淡水化（RO）装置信頼性向上に関する補足説明資料

2020年2月28日

東京電力ホールディングス株式会社

1. 実施計画の変更目的及び内容

3. 系統概要図（淡水化設備の既存構成）

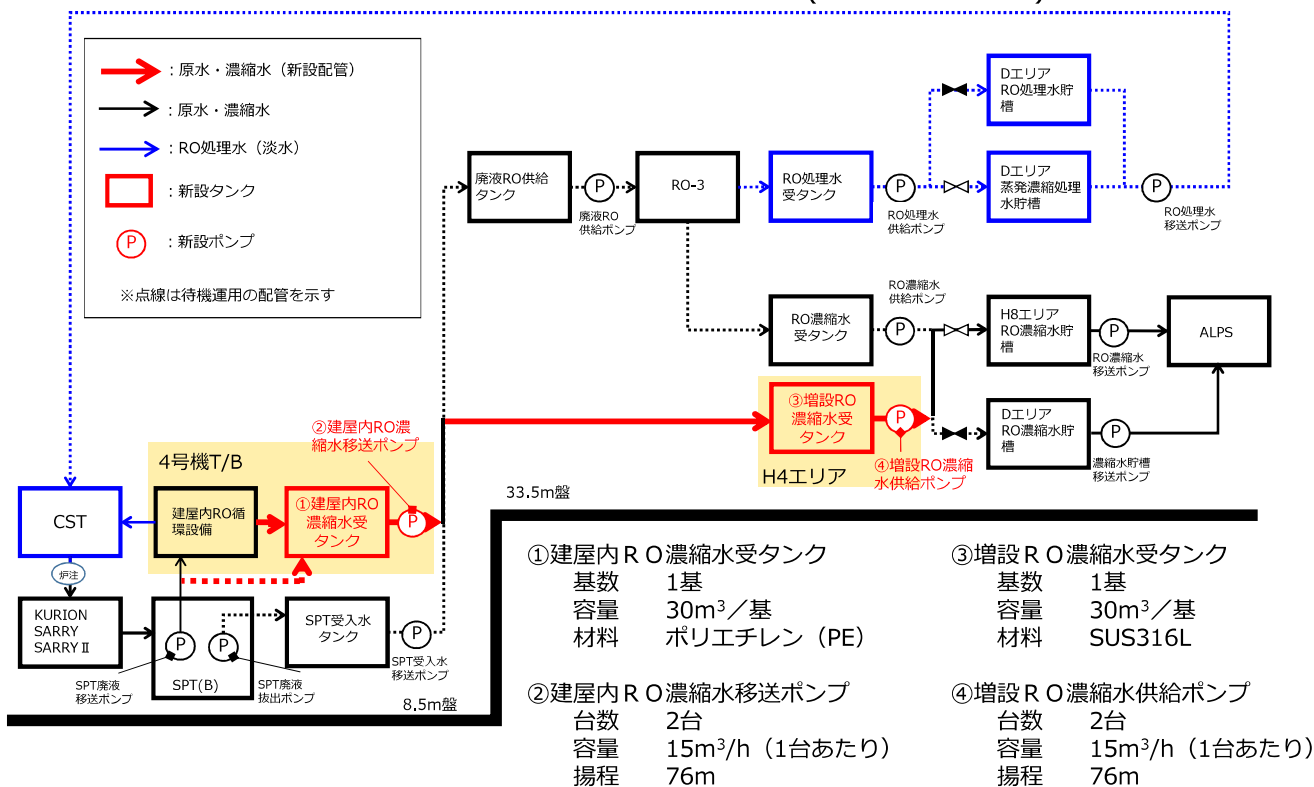
- 建屋内RO循環設備にて処理したRO濃縮水はSPT受入水タンク→廃液RO供給タンク→既設RO→RO濃縮水受タンク→RO濃縮水貯槽(H8・Dエリア)の流れで移送される。

■改造後は建屋内RO循環設備にて処理したRO濃縮水は耐震性を向上した建屋内RO濃縮水受タンク→RO-3バイパス→増設RO濃縮水受タンク→RO濃縮水貯槽(H8・Dエリア)の流れで移送される。

3-2. 設備配置図

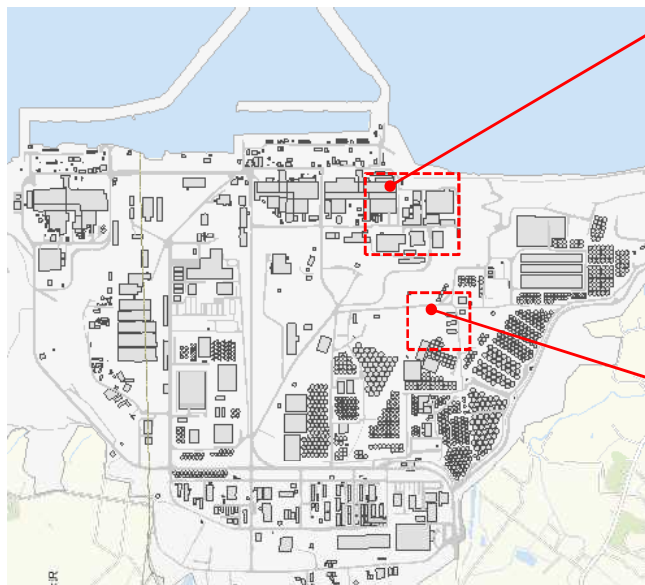
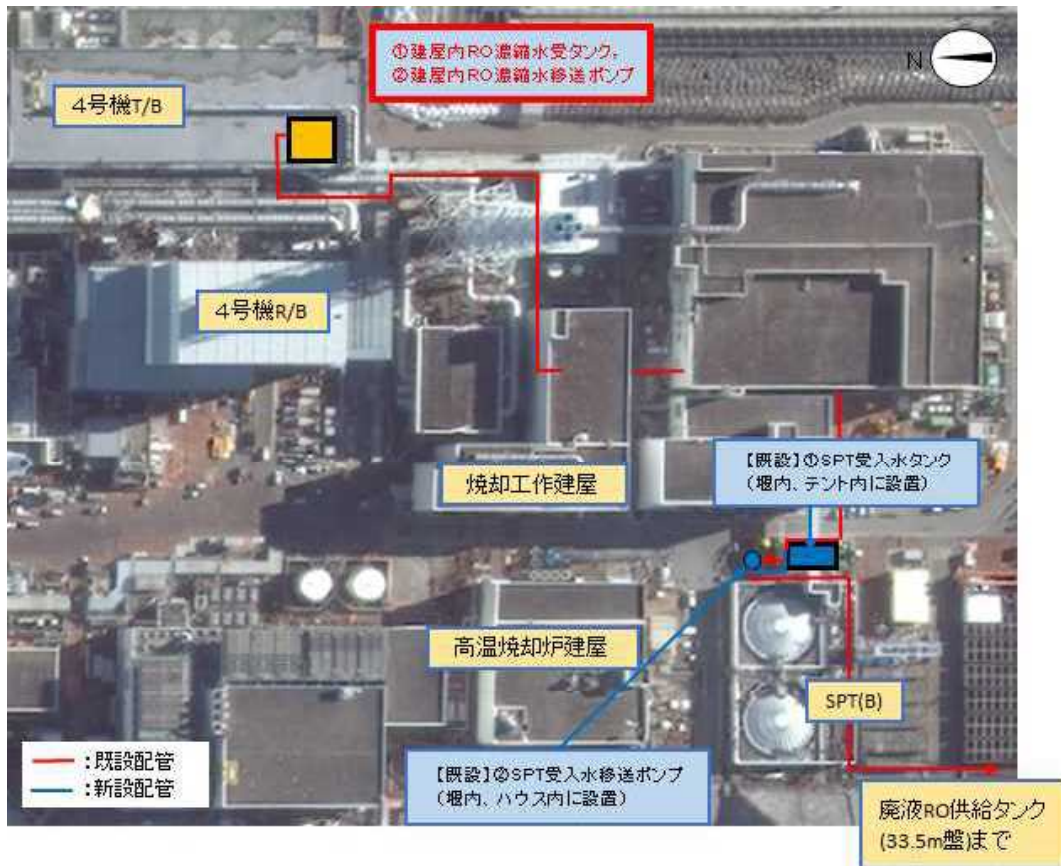
➤ 建屋内ROからの移送ライン（タンク・ポンプ含む）を、4号機T/BからH4エリア（33.5m盤）を経由して、RO濃縮水貯槽タンクまで設置。なお、一部は既設を流用。

2. 新設エリア

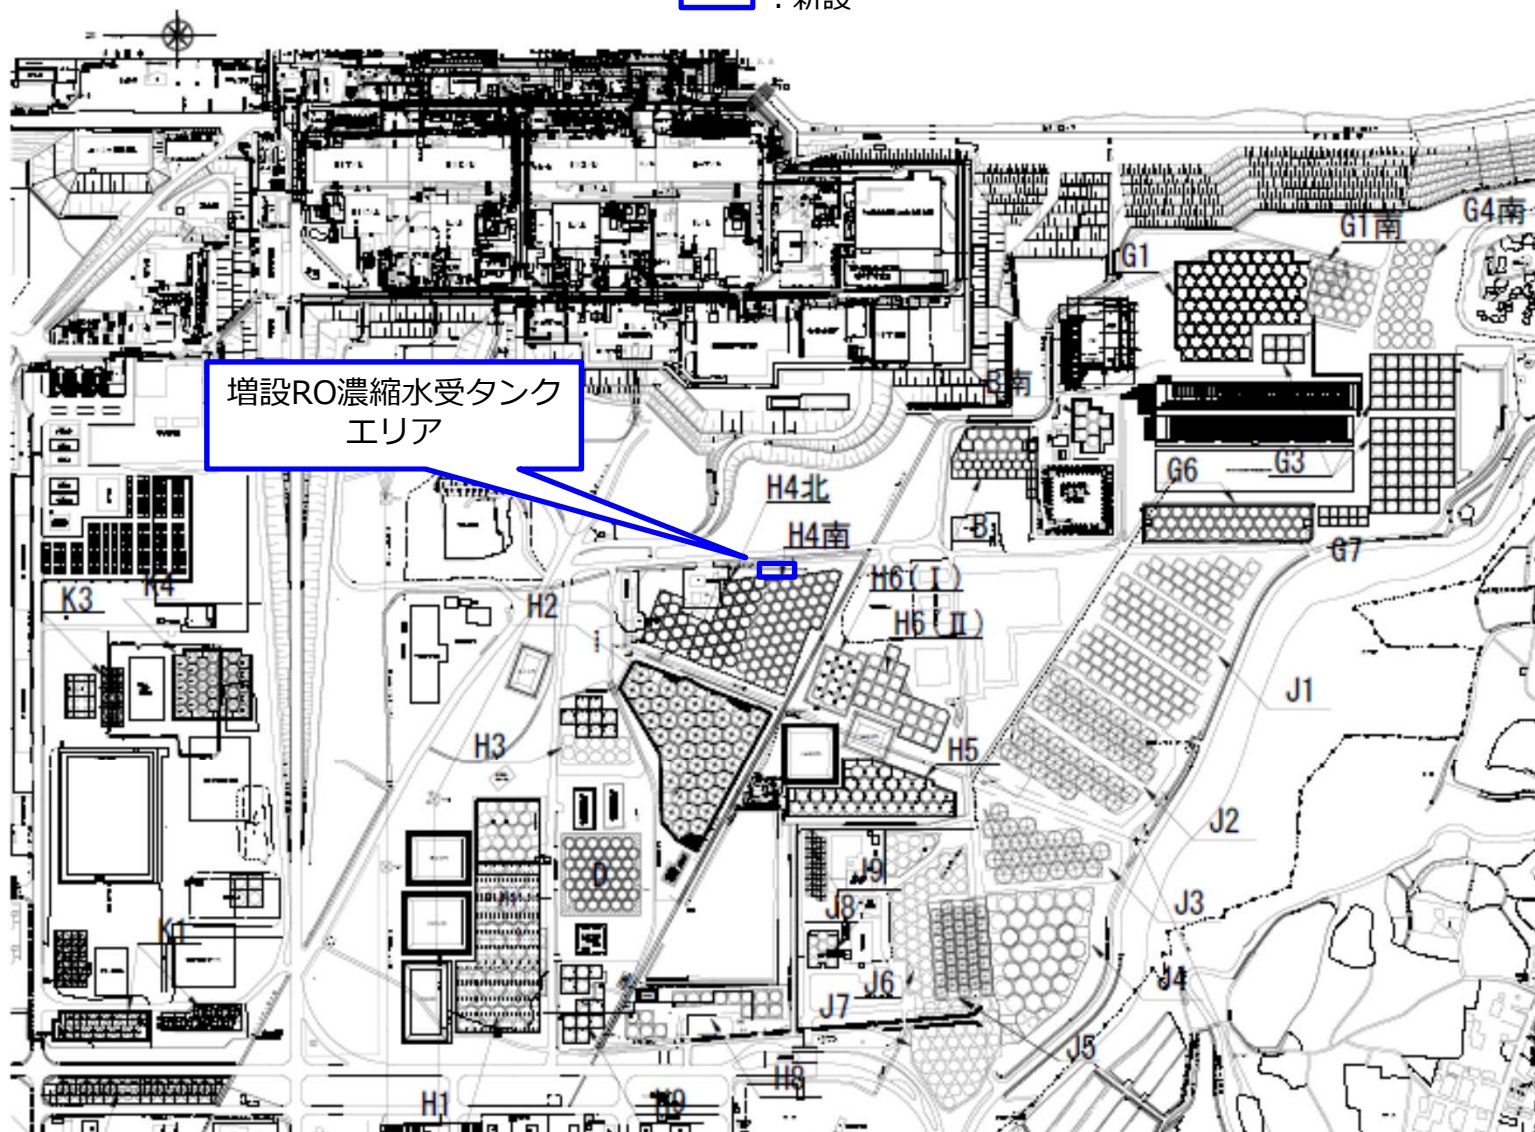
- 新設箇所は以下のとおり。

□ : 新設
